ANÁLISE DO LICENCIAMENTO AMBIENTAL DO PROJETO VOLTA GRANDE DA BELO SUN MINERAÇÃO

*Manifestação em decorrência da Audiência Pública de 10/01/2013, Vila da Ressaca,
Sen. José Porfírio/PA*

Procedimento de Licenciamento Ambiental nº 2012/0000005028 – SEMA/PA

Mapa 1: Representação da Área de Influência Direta e Indireta do meio físico do Projeto Volta Grande da Belo Sun (em vermelho), em perspectiva com a Área Diretamente Afetada (ADA) da UHE Belo Monte – que inclui o Trecho de Vazão Reduzida, o

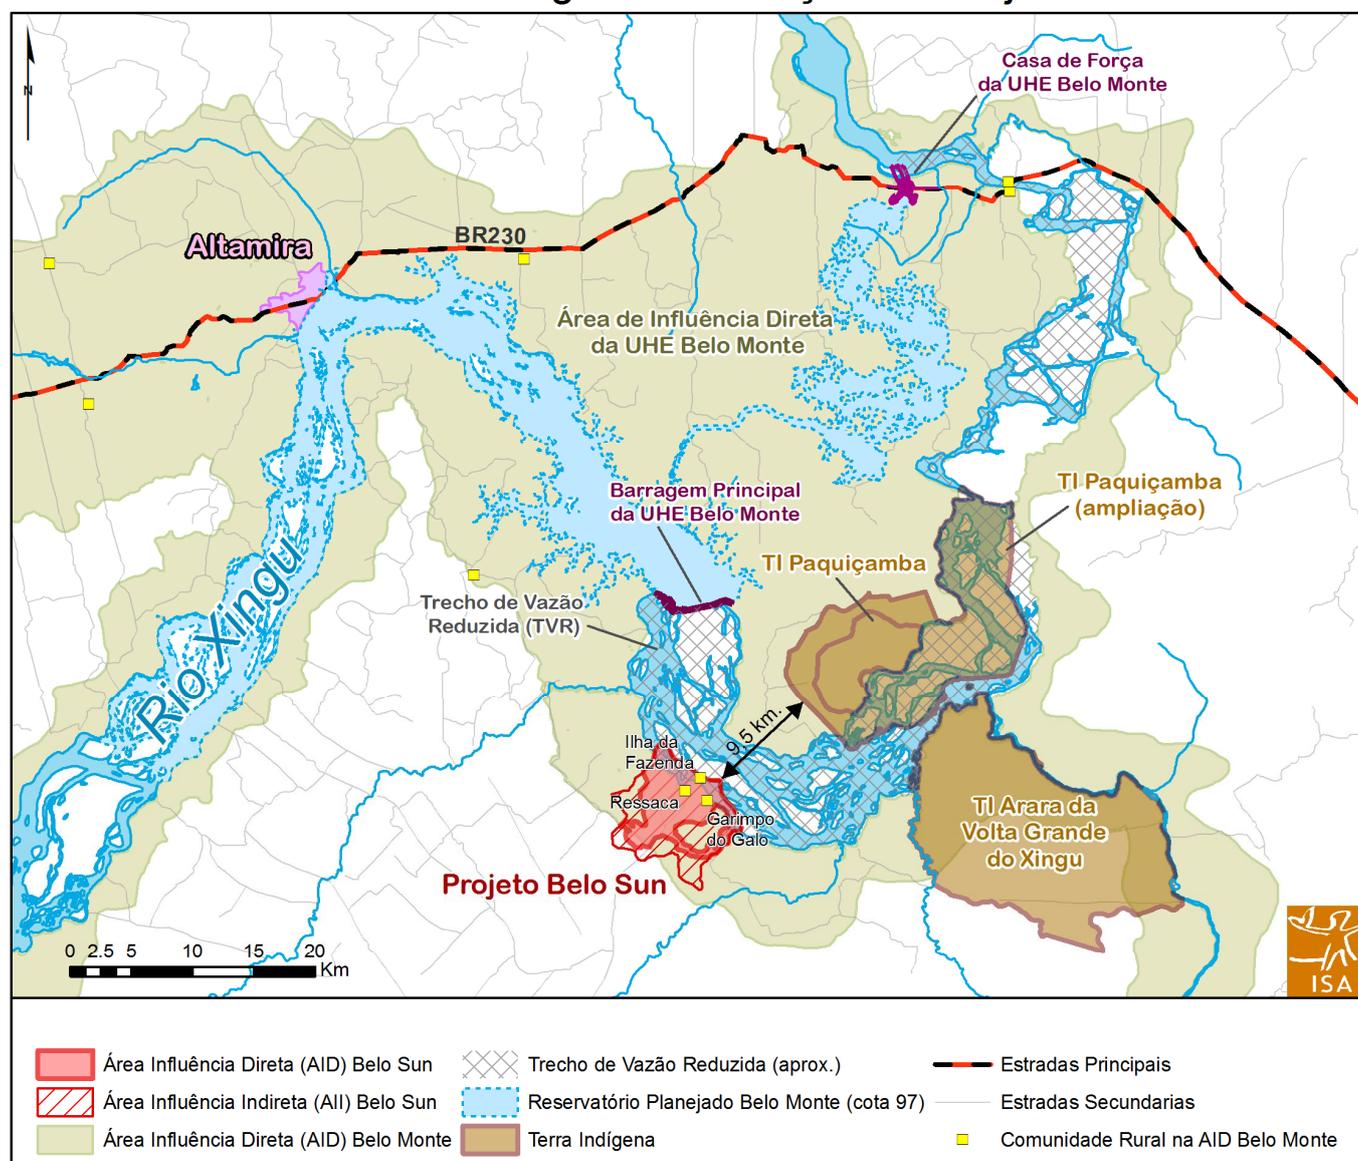
autorização para exploração de florestas e formações sucessoras que envolva manejo ou supressão de florestas e formações sucessoras em imóveis rurais numa faixa de dez quilômetros no entorno de terra indígena demarcada deverá ser precedida de informação georreferenciada à Fundação Nacional do Índio-FUNAI [...]”. Como se sabe, o empreendimento necessitará realizar supressão de vegetação, e a TI Paquiçamba, recentemente ampliada, se encontra a 9,5 km do empreendimento (ver Mapa 1).

Figura 1: Representação da AID (em laranja) e da AII (em vermelho) física (esquerda) e biótica (direita) do Projeto Volta Grande, retirados do EIA do projeto. Notar que essas áreas se sobrepõem a parte da calha do Rio Xingu (e, portanto, à ADA de Belo Monte) e a cursos d'água tributários deste.

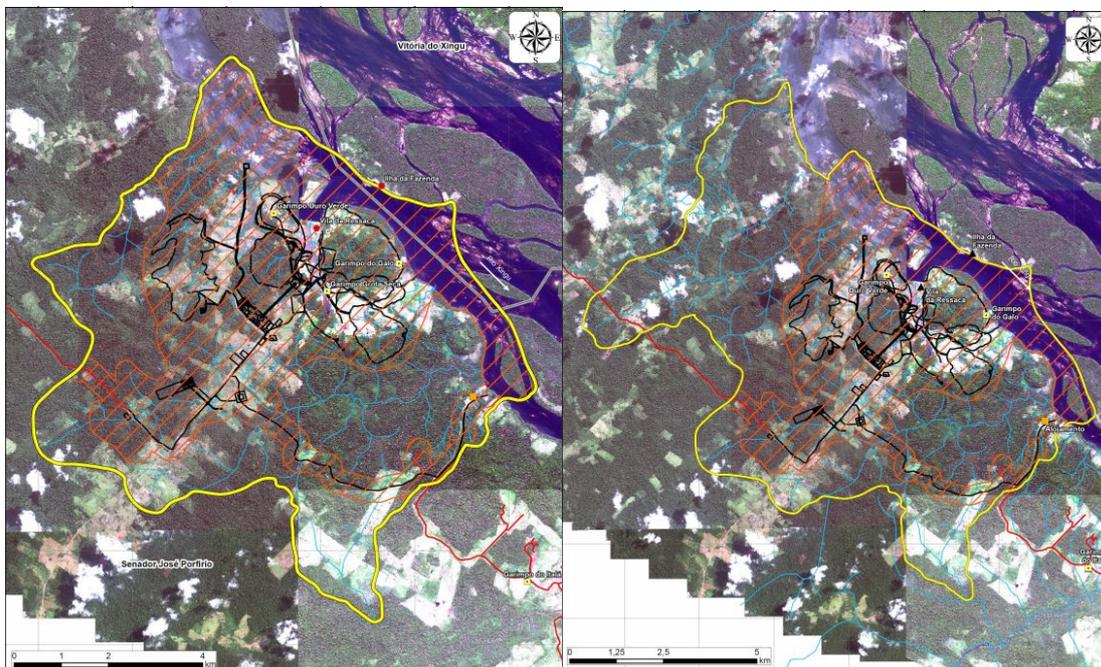
O que fica demonstrado dessa exposição dos impactos e riscos diretos que correm as comunidades indígenas da região é que o EIA e o andamento do processo licenciatório são falhos tecnicamente, já que a própria Área de Estudo definida ao início do diagnóstico ambiental do meio físico e biótico se restringe a pouco mais que o perímetro da Área de Influência Direta da exploração mineral. Ora, parece óbvio que os danos potenciais associados a um vazamento de rejeitos vão muito além da Área de Estudo e da AID definida no EIA. Na ausência de uma modelagem satisfatória de tal evento, devemos supor que o mesmo irá afetar catastróficamente as Terras Indígenas Paquichamba e Arara da Volta Grande, podendo afetar um grande trecho do Rio Xingu.
